改善箇所説明図

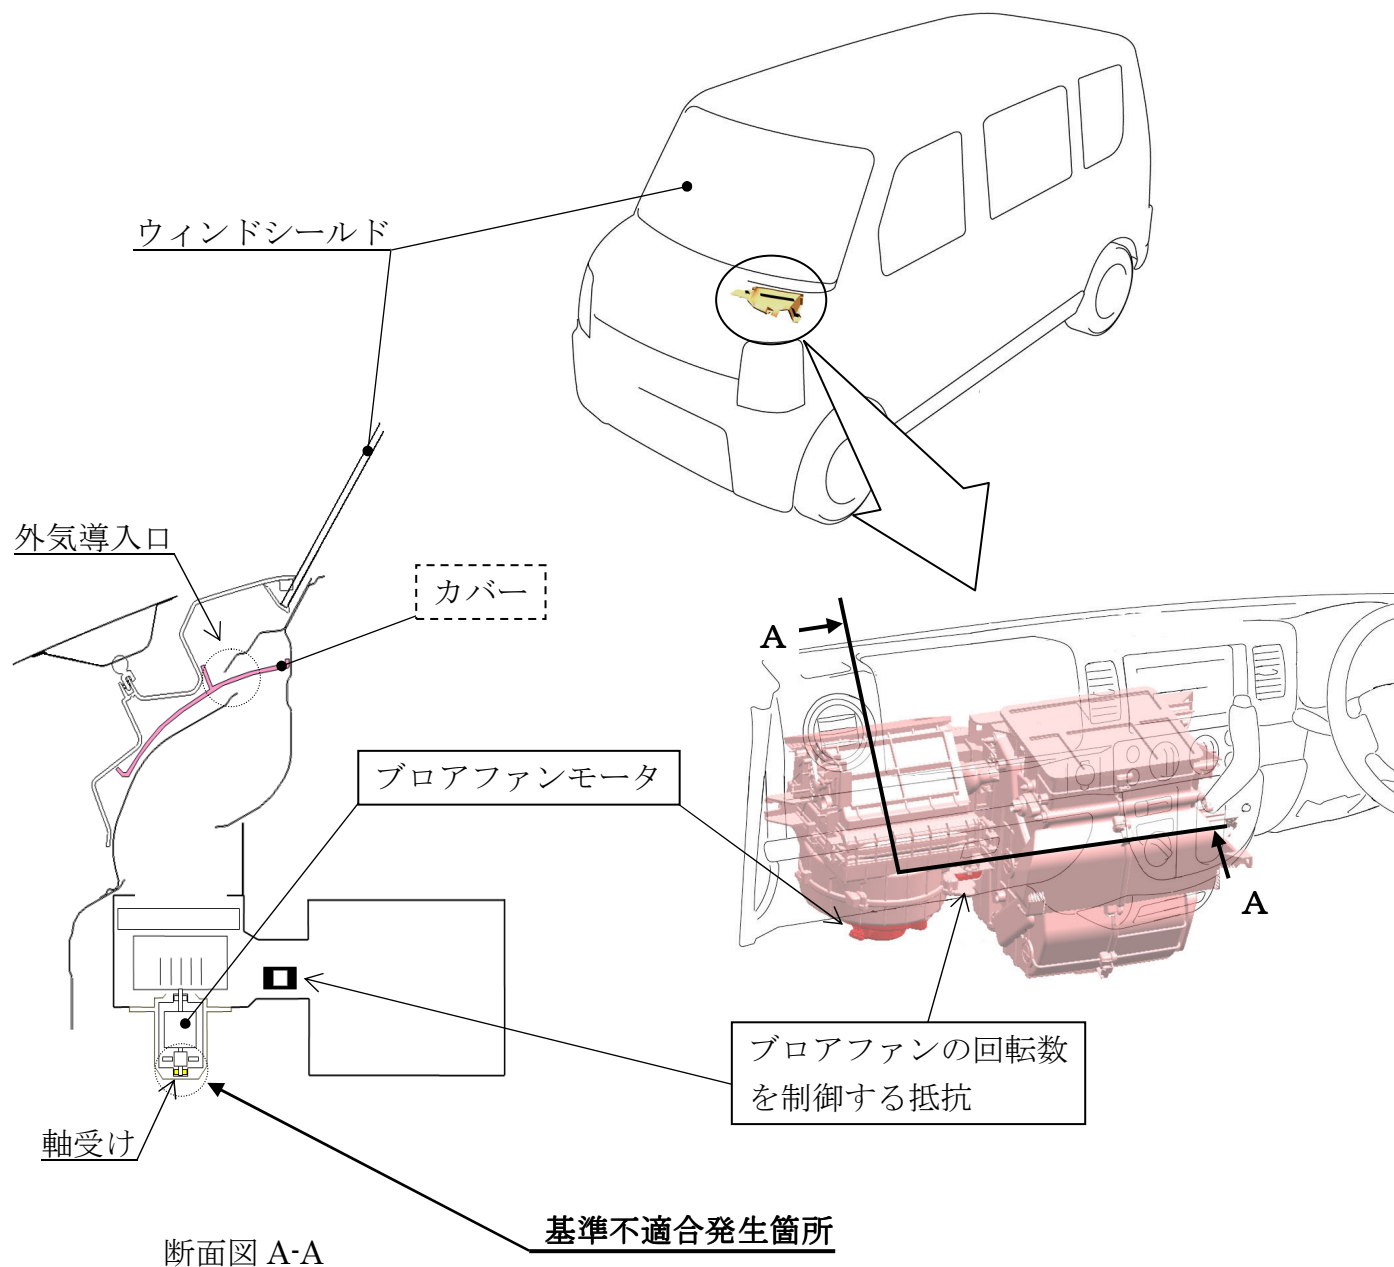
エアコンの外気導入口の構造が不適切なため、雨水がブロアファンモータ部に浸入し、当該モータの軸受けが錆びて固着するものがある。そのため、ブロアファンモータが停止してデフロスタが作動しなくなる。また、マニュアルエアコン仕様においては、ブロアファンの回転数を制御する抵抗のヒューズが溶断せず、最悪の場合、火災に至るおそれがある。

全車両、外気導入口にカバーを追加するとともに、ブロアファンモータを点検し、錆が発生しているものはブロアファンモータを新品に交換する。また、マニュアルエアコン仕様は、ブロアファンモータに錆が発生しているものは、回転数を制御する抵抗を対策品に交換する。

注： は交換部品、 は追加部品を示す。
